Sitzungsvorlage	Vorlage- Nr: VO/2016/0220-R6
Federführend: Referat 6	Status: öffentlich
Beteiligt:	Aktenzeichen: Datum: 19.04.2016 Referent: Beese Thomas
Neubau der "Mensa-Innenstadt" der Universität Bamberg in der Austraße Bericht über das Ergebnis des Realisierungswettbewerbes	
Beratungsfolge:	
Datum	Gremium
04.05.2016	Bau- und Werksenat
Zuständigkeit	
Kenntnisnahme

Anlage 1: Würdigung des Entwurfs des ersten Preisträgers durch das Preisgericht

Ansicht von Norden M 1:200

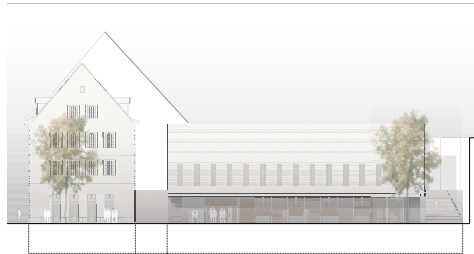
Erdgeschossig bietet sich der Zugang und Free-Flow-Bereich geschosshoch verglast attraktiv an. Die darüber gelegene Fassade mit überhöhtem Technikgeschoss wirkt sehr geschlossen und sollte in den Proportionen Fenster zur Wand und in der Höhe überprüft werden.

Die einfache Baukörperausbildung wird schlüssig mit unaufgeregter Fassadenausbildung fortgesetzt, wobei die Proportionierung der geöffneten zu geschlossenen Flächen an der Nordfassade kritisch gesehen wird. Über die Gestaltung der Innenräume werden keine Aussagen gemacht, jedoch lassen die großzügigen Räume und die klare Orientierung eine gute Fassung erwarten.
